Service Information

RECORDERS N4450

AR 73-12

A. Modifications in recorders

Fig. 2

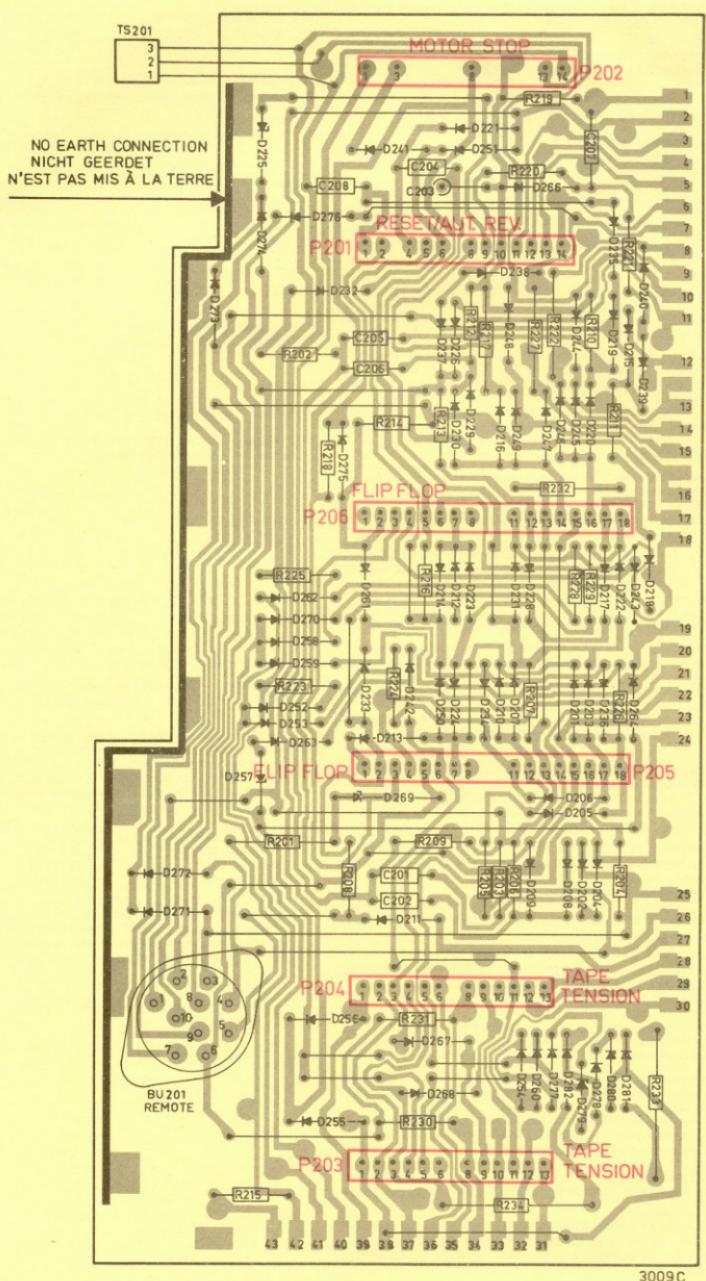
In recorders, marked from WR09/304, resistor R202 (2,2 kΩ - 1/8 W ± 5 %) has been added on p.c. board 2 (see Fig. 2). Furthermore, the diodes D10 and D11 (BZX85/C3V3) on the RESET/AUTOMATIC REVERSE UNIT P201 have been replaced by BZX79/C4V7. This modification has been introduced because the recorder sometimes stopped at any moment when the remote control unit N6719 was used.

In recorders, marked from WR09/323, the following modifications have been made on p.c. board 2 (see Fig. 2):

- the print tracks have been modified;
- the diodes D27, 278, 279, 280, 281, 282 and the resistors R232, 233, 234 are fitted to the component side.

Fig. 1

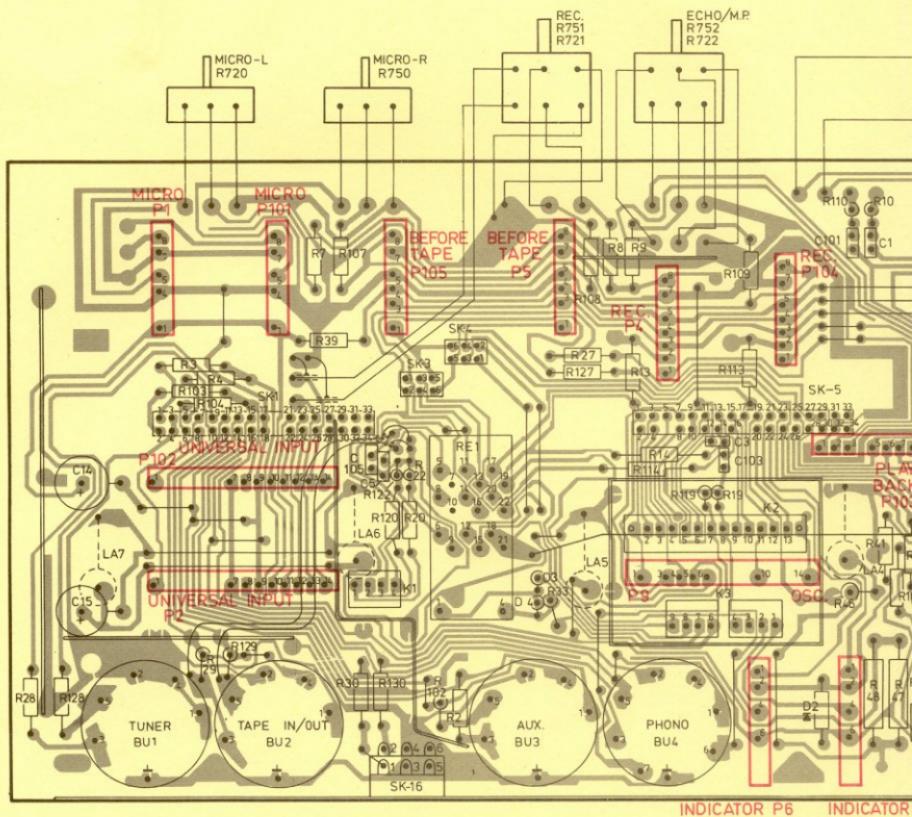
In recorders, marked from WR09/303, the tape tension comparators 84 have been provided with dampers. These dampers consist of two plastic discs between which there is a silicon liquid. For the code numbers of the new parts and the sequence of mounting, see Fig. 1.

The two plastic discs (with silicon liquid) have been pressed together in a special manner. Therefore, the discs must on no account be separated when they are mounted.

Fig. 3

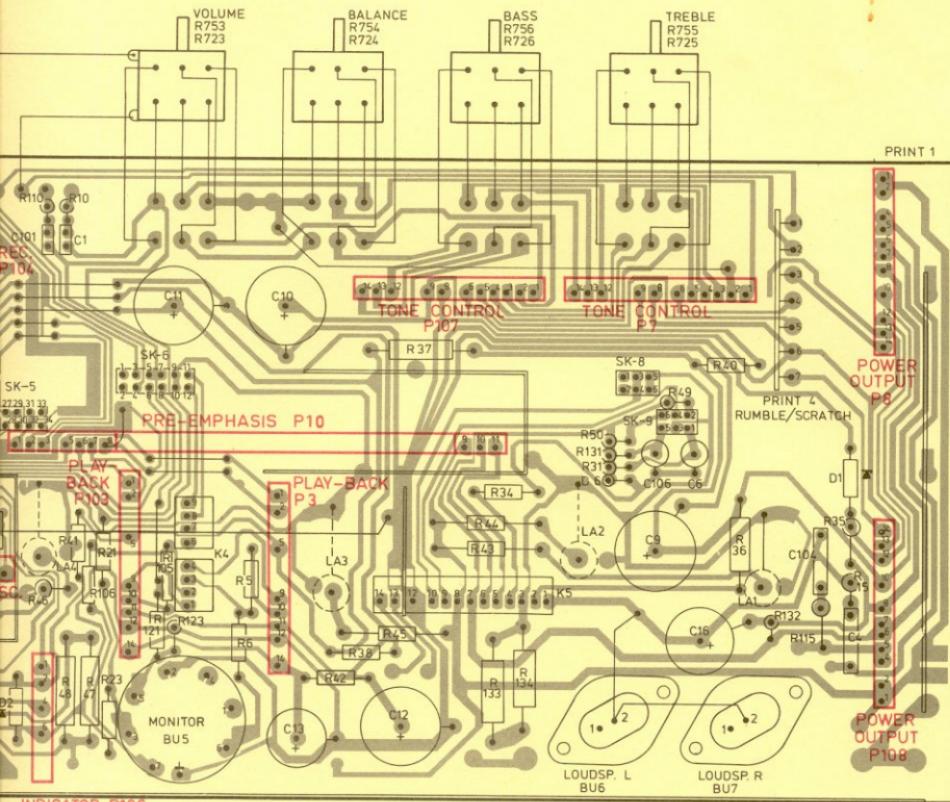
In recorders, marked from WR09/309, the following modifications on p.c. board 1 have been made (see Fig. 3):

- the connecting surfaces for soldering the socket contacts have been enlarged;
- the lampholders have been left out because the connecting wires of the lamps are soldered direct to the p.c. board.

Fig. 1

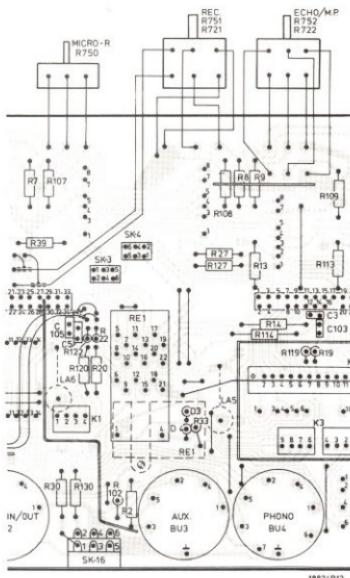
Because relay RE1 is no longer deliverable we have searched for a replacement.

This replacement is deliverable under the old service number 4822 280 60177 and consists of a relay and a mounting bracket.

1. Desolder the old relay socket.
2. Loosen the screw that fasten BU3 and BU4 (see Fig. 1).
3. The relay and the mounting bracket can now be mounted with this screw.
4. Fix the connections by means of short wires.
